## リコール届出日:令和3年7月15日

# 改善箇所説明図

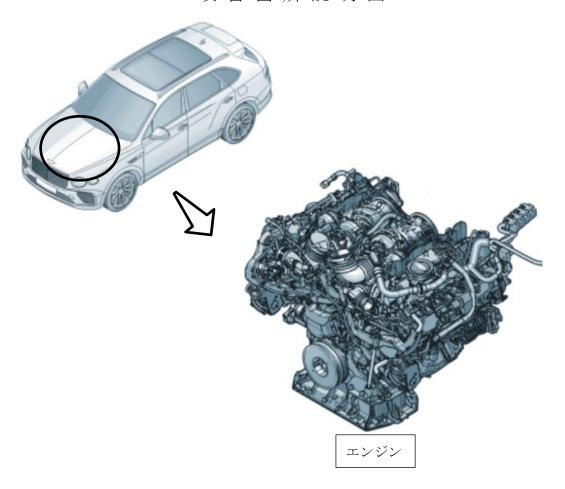
ガソリンエンジンにおいて、サプライヤーの製造工程が不適切なため、エンジンブロックに亀裂が発生しているものがある。そのため、使用過程において亀裂が悪化することにより、エンジンオイルが漏れ出し、最悪の場合、漏れ出したエンジンオイルが排気管に付着し、火災に至るおそれがある。

当該車両のエンジンを良品と交換する。

バッテリーのベンチレーションホースに白色のペイントを塗布し識別とする。
